Modulo per la presentazione delle osservazioni per i piani/programmi/progetti sottoposti a procedimenti di valutazione ambientale di competenza statale

Progetto per la realizzazione di impianto eolico denominato "Poggio alle Pancole" Comune di Lajatico (PI).
Codice della procedura 7874 data di avvio 4-1-2022.

Progetto per la realizzazione di un impianto eolico, denominato "Poggio alle Pancole", costituito da n. 7 aerogeneratori, per una potenza complessiva pari a 42 MW, e delle rispettive opere di connessione alla RTN, da realizzarsi nel Comune di Lajatico (PI). Cod procedura 7874

OSSERVAZIONI – ALLEGATO 3

DOC 1

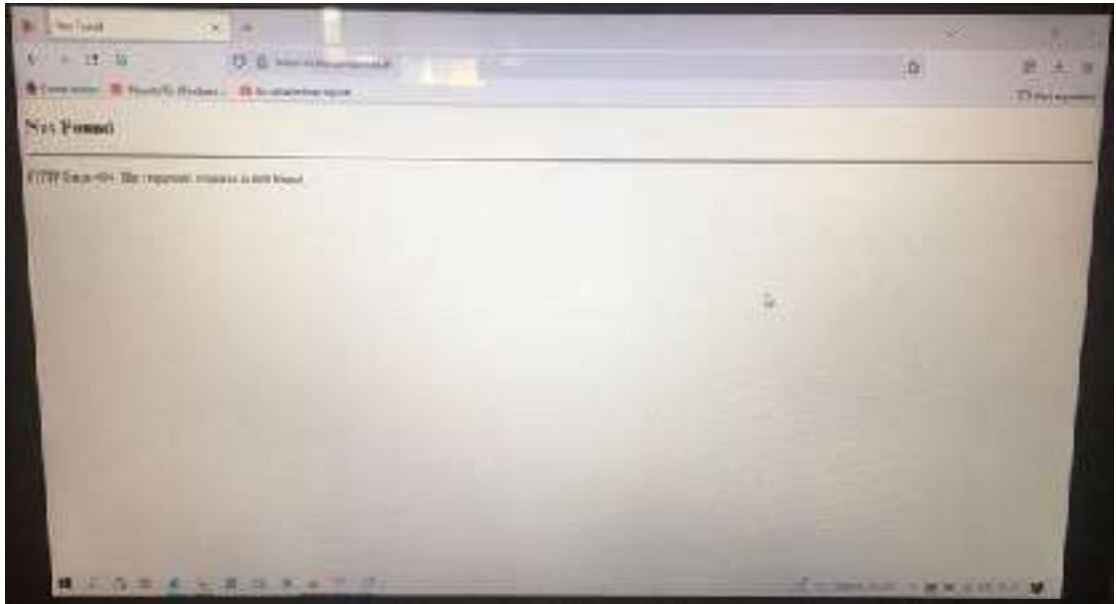
Preliminarmente, preme evidenziare che si riscontrano anomalie e scarsa trasparenza per l'accesso al sito web del MITE ove effettuare la pubblica consultazione della documentazione progettuale, a cominciare dall'AVVISO PUBBLICO che indica un link non funzionante (www.va.minambiente.it) (vedi **DOC. 1**).

DOC 3

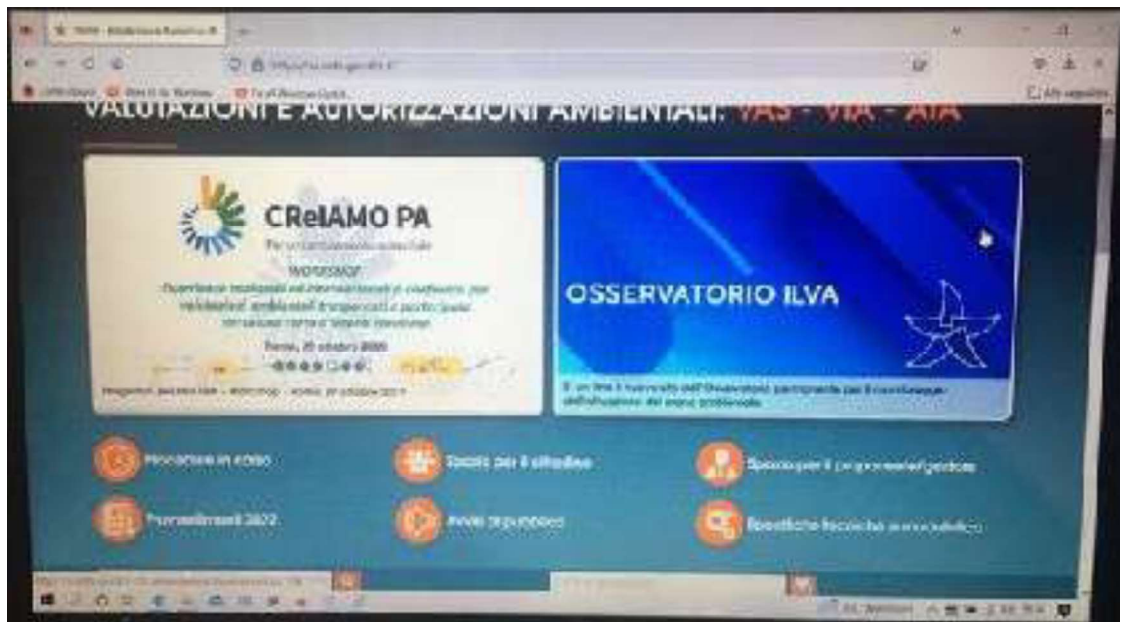
Facendo un altro percorso per accedere ai documenti del progetto e cioè cercando sul motore di ricerca il Ministero della Transizione Ecologica ed entrando nel sito web del MITE – Valutazioni e autorizzazioni ambientali - VAS-VIA-AIA e cliccando su procedure in corso (vedi **DOC. 2**), si aprono elenchi di pratiche di cui 1848 riguardanti la “Valutazione Impatto Ambientale”; in nessuna delle sottovoci compare il progetto in argomento, nemmeno tra quelle che riguardano la legge obiettivo (vedi **DOC. 3**).

DOC 4

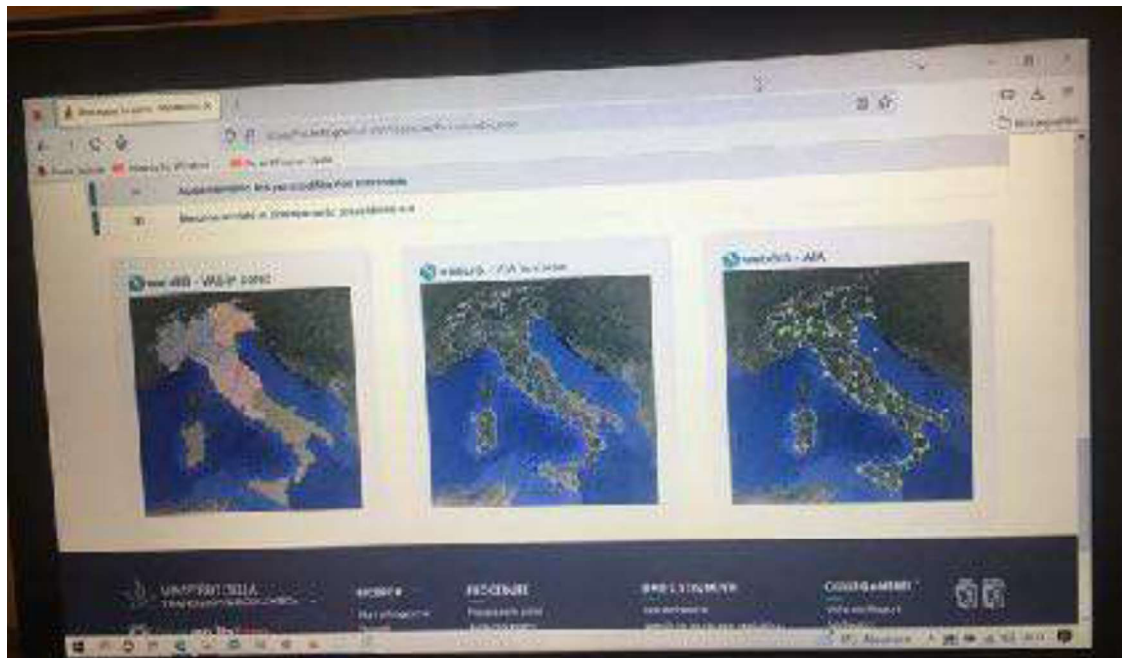
Addirittura se proviamo a reperire il progetto aprendo webGIS delle VIA in corso situato nel riquadro centrale in basso (vedi **DOC. 4**), una volta cliccato, dopo molto tempo di attesa e numerosi tentativi di accesso, ci appare la schermata con su scritto “*Errore caricamento pagine - Tempo di connessione scaduto*” (vedi **DOC. 5**).

DOC 6

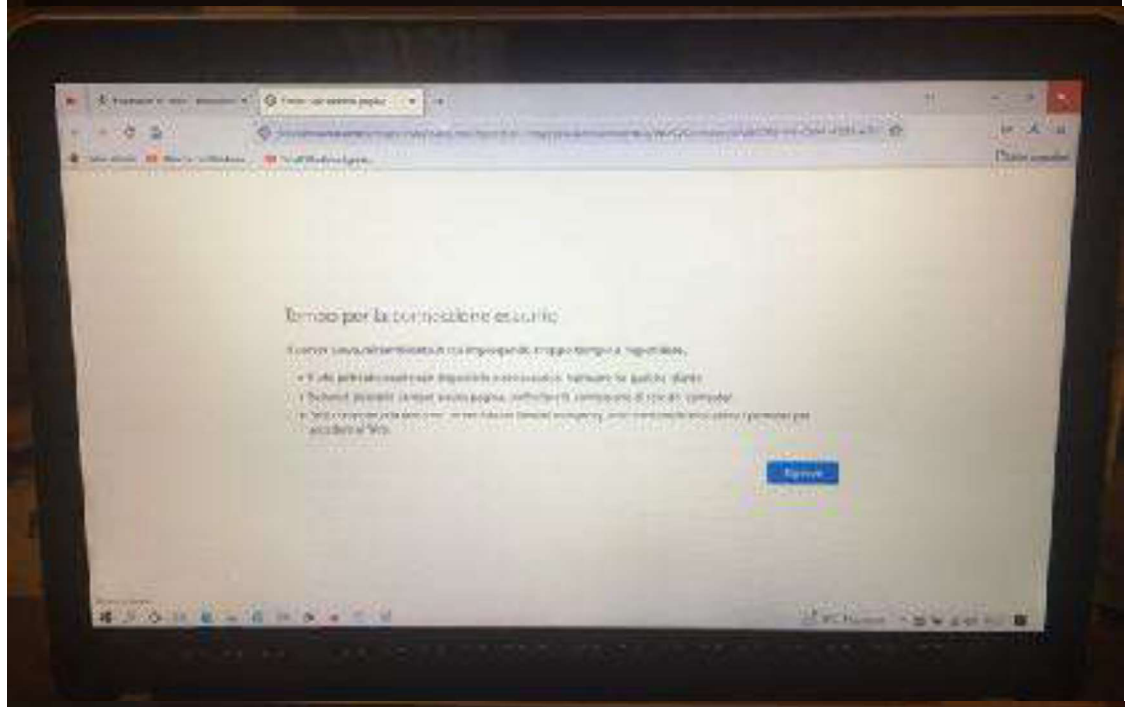
Neanche ritornando sulla home page del MITE valutazioni e autorizzazioni ambientale, nella barra in basso, scrivendo “LAJATICO” si riesce ad entrare in una pagina che contiene un elenco con il progetto in argomento: la schermata che appare dice infatti che “*Si è verificato un errore*” (vedi **DOC. 6 e 7**).

Estratto tavola 20V036_L_Visibilita_Lajatico_beni_A1_DEF.pdf

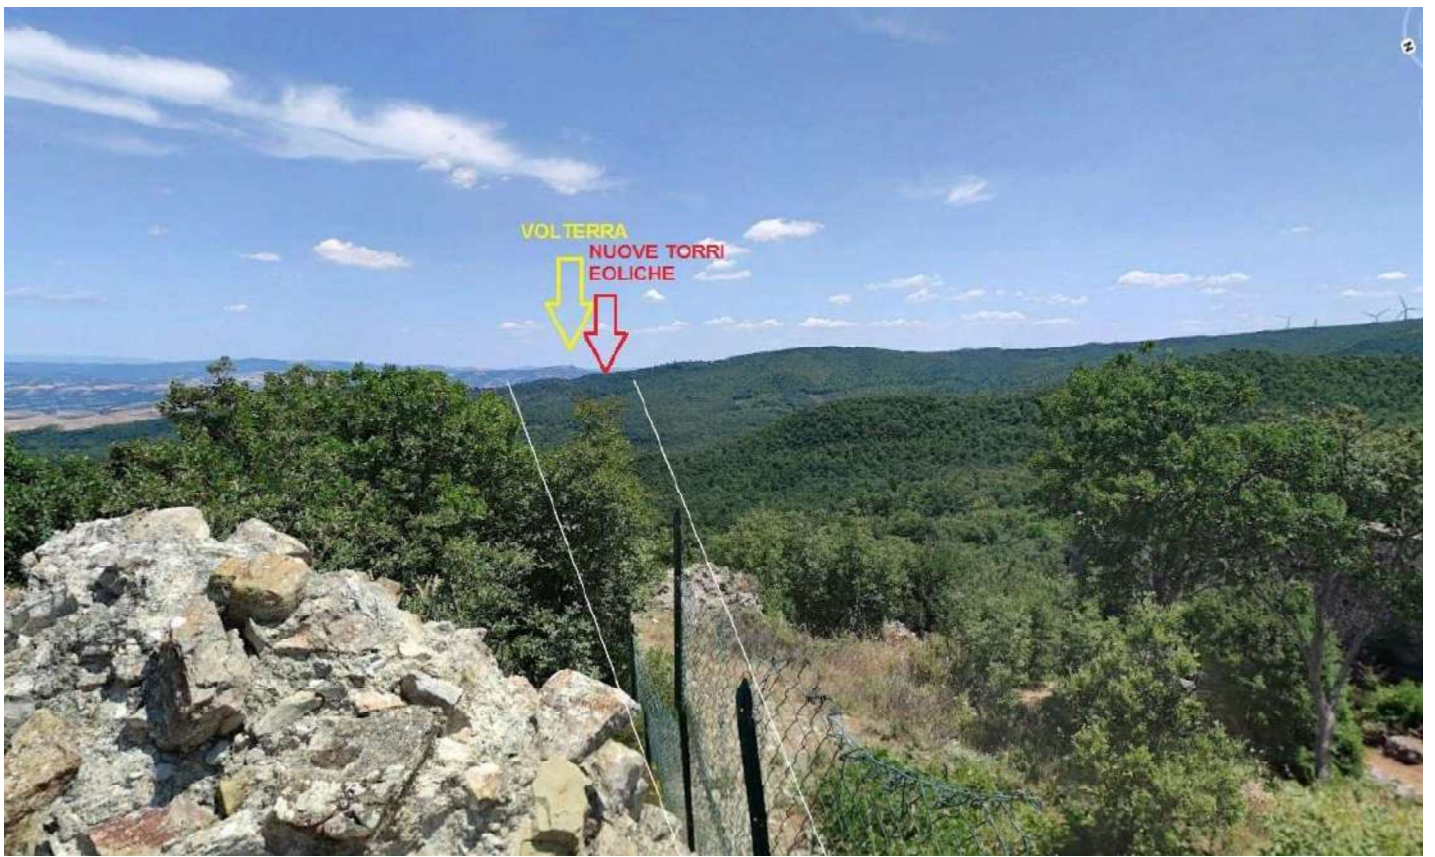
Posizione della Rocca di Pietracassia al centro delle direttrici visive verso i Monti Pisani (rocca della Verruca), Isola d'Elba (Rocca del Volterraio), Volterra

Il progetto del nuovo parco eolico invece è posto proprio lungo la direttrice Rocca di Pietracassia – Volterra, e le prime torri eoliche sono site ad una distanza molto ridotta dalla Rocca (meno di 2 chilometri). La realizzazione del Parco potrebbe perciò distruggere per sempre la più importante direttrice visiva storica che ancora possiamo apprezzare, con grave, insipiente e irreparabile danno al paesaggio, alla storia e alla cultura del territorio.

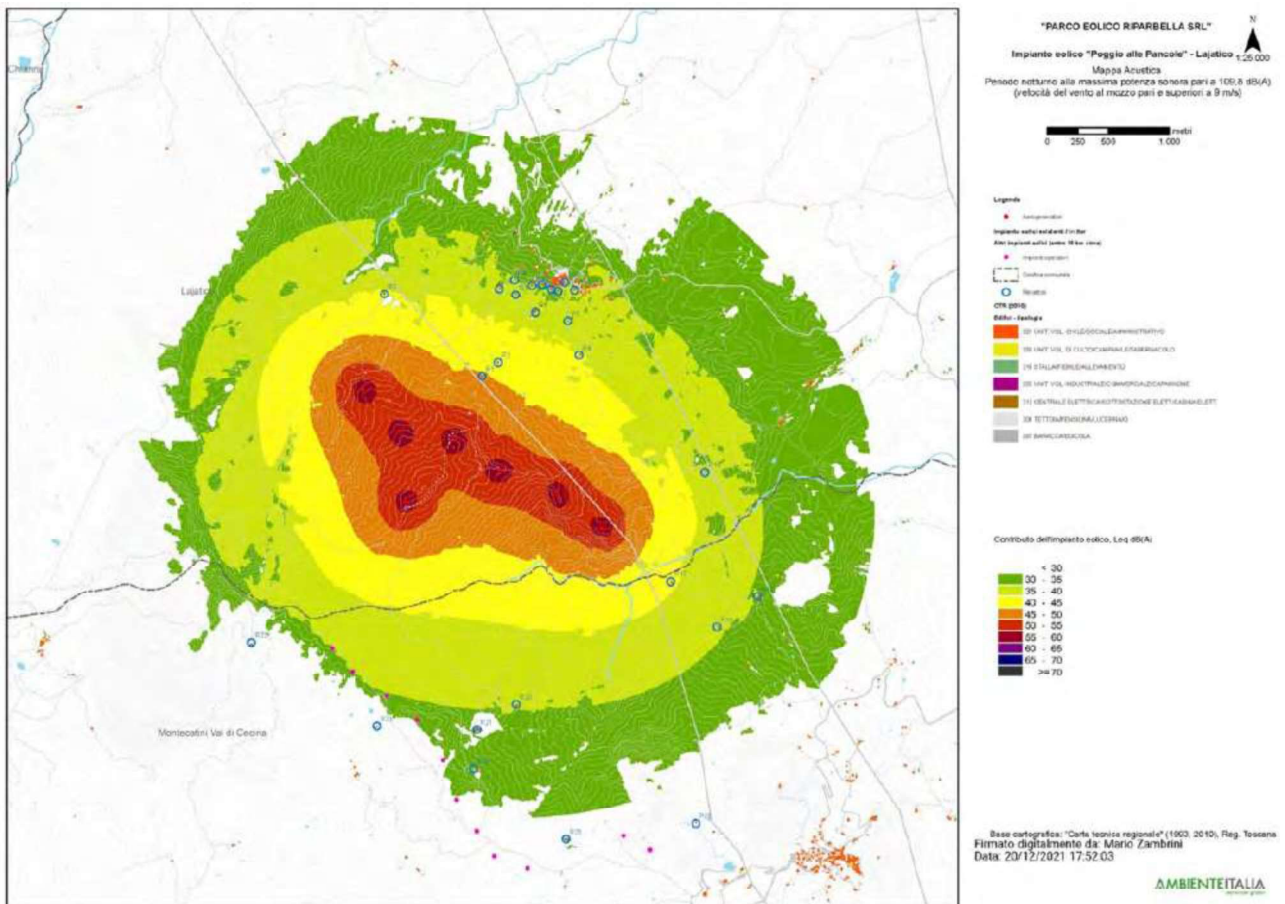
3. Nella valutazione del criterio differenziale a finestre chiuse si fa riferimento a un modello di facciata del fabbricato assolutamente non verosimile: il potere fonoisolante di un vetro 3 mm viene dichiarato 30 dB. Il potere fonoisolante di un vetro 3 mm, basta fare una veloce ricerca in letteratura, non supera i 25 dB e se ragioniamo di infisso nel suo complesso non siamo sopra i 20 dB. L'assunto della stanza 4 metri per 4 metri e volume 43 mc non è assolutamente cautelativo perché le camerette abitabili hanno superfici di calpestio inferiori ai 10 mq e volumi inferiori ai 30 mc. In ogni caso è pieno di stanze con superficie di calpestio inferiore ai 16 mq, basta una qualsiasi camera matrimoniale. La stima dell'indice dell'isolamento di facciata è quindi del tutto sovrastimata, quindi errata e porta a dichiarare che il livello di rumore ambientale a finestre chiuse è inferiore al limite di applicabilità sia di giorno che di notte. Ciò non è corretto e, in situazioni di bassa rumorosità residua come stimata/misurata dai tecnici, quando il differenziale si applica, SI SUPERA. Risulta evidente che senza l'assunto della valutazione errato dell'isolamento di facciata il criterio differenziale a finestre chiuse risulta superato.

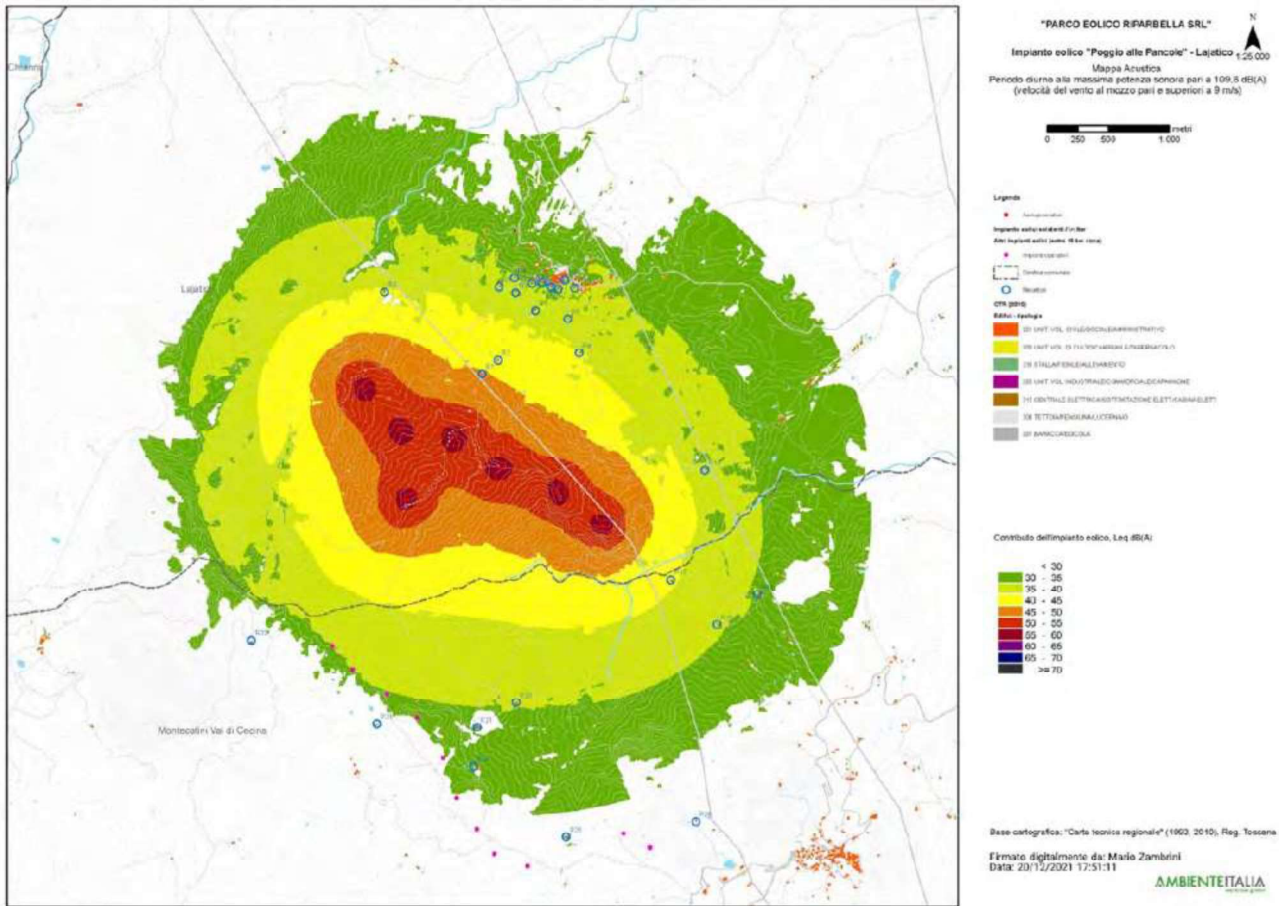
4. L'osservazione ancora più cogente riguarda l'assunto dell'abbattimento di una parete a finestre aperte pari a 10 dB. 10 dB di abbattimento, prova qualsiasi misura che si possa fare in qualsiasi situazione, può andare bene in caso di parete molto grande, di importante R_w e con finestra piccola, inferiore al 5% della superficie finestrata. Già una stanza normalissima di una cameretta con finestra 1,2x1,4, mediante misura a 1 m dalla facciata in esterno e una all'interno con fonometro a 1 m dalla finestra aperta e oltre 1 m dalle altre superfici riflettenti microfoni a 1,5 m di altezza non presenta abbattimento del rumore superiore a 6 dB, a meno di non avere all'interno un ambiente sovraccarico di arredi solo fonoassorbenti in una condizione assolutamente non realistica. Se poi ci spostiamo a una camera con una banale porta finestra da 1,2mx2,4m si perde un ulteriore dB di abbattimento e in situazioni, che esistono tranquillamente, di infissi ampi (tipo 1,8x2,4 o 2x2,4 o anche oltre) si arriva a situazioni in cui l'unico abbattimento che offre la parete è la riduzione di 3 dB dati dai coefficienti di riflessione di facciata. Coefficiente di riflessione di facciata che, oltretutto, qui non risulta valutato.

Se ne deduce che ipotizzando un abbattimento delle pareti inferiore a quello della valutazione e conforme alle stime riportate il criterio differenziale a finestre aperte si applica e SI SUPERA, sempre con riferimento ai bassi livelli di rumorosità registrati e che sono caratteristici della zona.

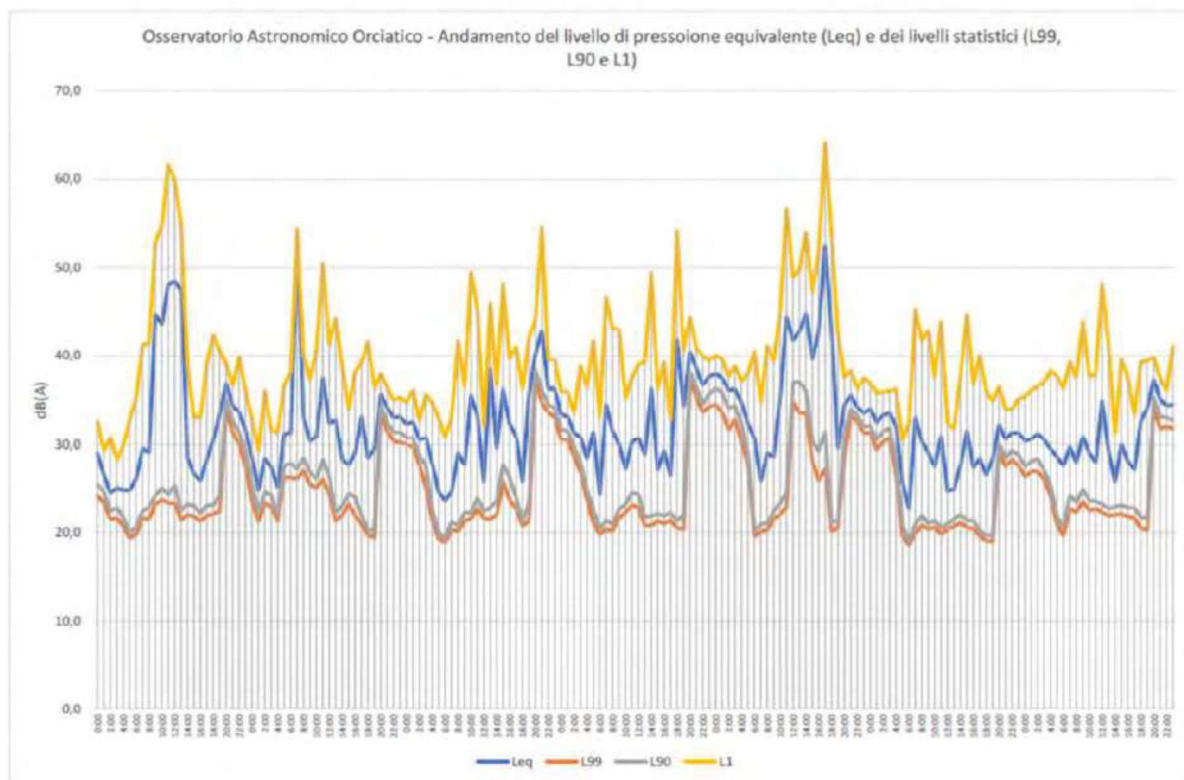
pagina 28 che in corrispondenza di livelli di pressione equivalente Leq intorno ai 45 dB(A), i livelli

di pressione istantanea L1 si aggirano intorno ai 63 e 65 dB(A) o comunque superiori a 50 dB(A) e questo per periodi di 4 e 9 ore, quindi per buona parte della giornata.
